# **Industriekläranlage Baruth (IKA) - Wasserrechtliches Erlaubnisverfahren**

Hier: Offene Belange der Unteren Wasserbehörde (UWB)

[Kreisverwaltung Teltow-Fläming; Dezernat; III Aktenz.: 462/24/673/03-02-03 vom 21.07.25]

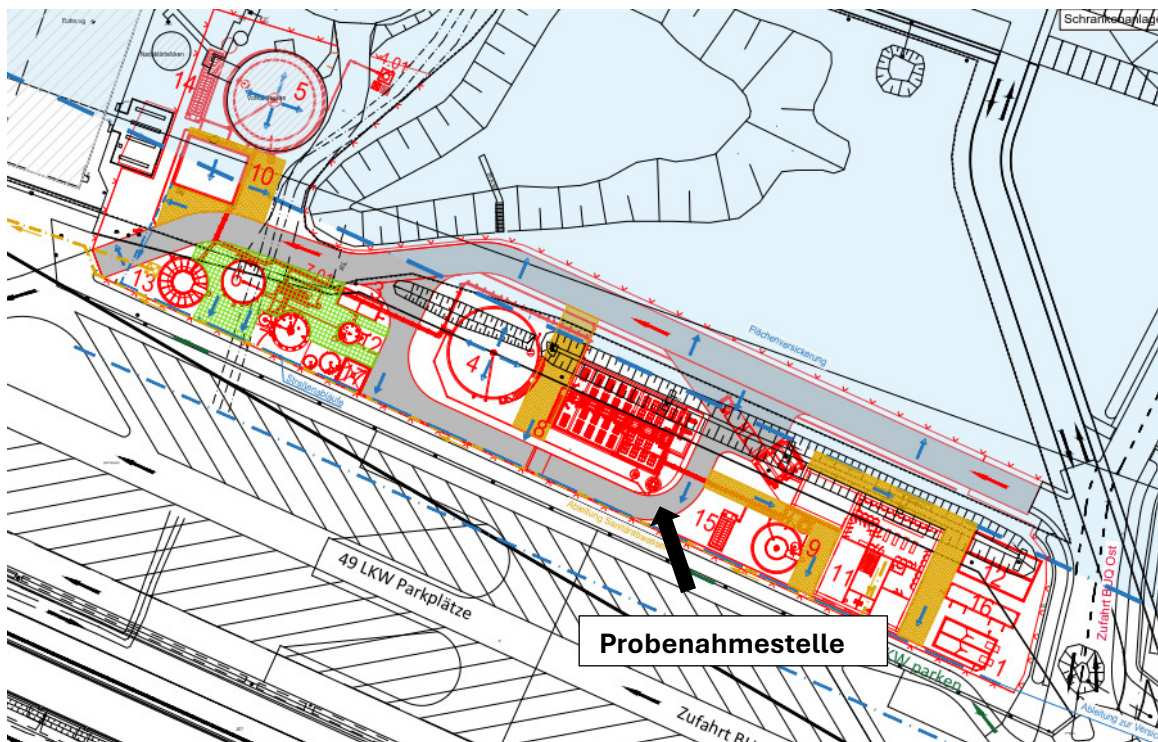
In einem Telefonat am 30.07.2025 zwischen einem Vertreter des Antragstellers, Herrn Schälicke und Herrn Vogel wurden folgende Randbedingungen festgelegt:

Aufgrund dessen, dass der Buschgraben auch angestaut wird, ist die Vorzugseinleitung auf das Hammerfließ erfolgt. Für die Einleitstellen soll ein befestigter Böschungsbereich hergestellt werden, mit Wasserbausteinen in Beton verlegt. Je nach Jahreszeit stehen die Gräben unter Wasser, so dass eine Einleitung unterhalb des Wasserspiegels der Gräben erfolgen würde.

Die Einleitung kann direkt mit dem vorgesehenen Rohr der Druckrohrleitung erfolgen. Ein Beruhigungsschacht oder Druckentlastungsschacht muss nicht angeordnet werden.
